בית ספר נוף ים

סיכום מבדק שנתי-מבדקי בטיחות מנהל חינוך

תאריך המבדק-א' 19/2/2023

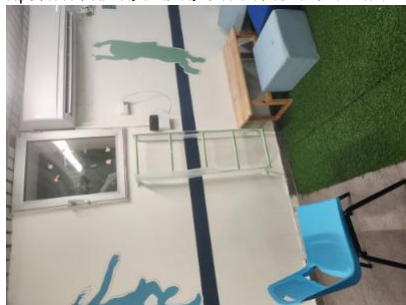
דרכי הגישה אל הכניסות/ היציאות מן המקלט, לרבות פתחי החירום אינן תקינות. הפתחים חסומים בגלל חלודה מצטברת - - - -
 דרכי הגישה אל הכניסות למקלט ואל היציאות ממנו, לרבות היציאות מפתחי יציאות החירום תהיינה פגועות, -2-מקלט בית הספר- בצירי החלונות. אין מענה מתאים לשעת חירום
 6.4-21/2/2023 19: 28 דרכי גישה- מסומנות ומשולטות, ופגועות מכל מכשול או הפרעה לתנועה מהירה וחלקה

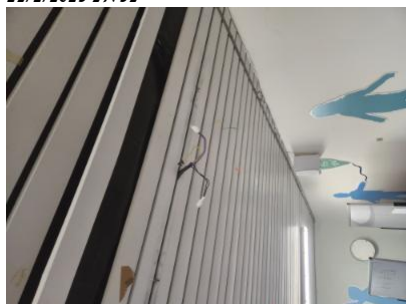
חלקי מבנהו של -1-מקלט בית הספר- הסולמות של המקלט אינם חסומים בזמן שגרה, ומאפשרים טיפוס. סכנת טיפוס ונפילה- - - -
 6.6-מבנה- המקלט, לרבות ארובות וצינורות סינון, תעלות וצינורות אוורור, ספי כניסה, וכיו"ב לא יהיו מכשול או מפגע בטיחותי וכן ייבנו באופן שתלמידים/ ילדים לא יוכלו לטפס עליהם
 21/2/2023 19: 31
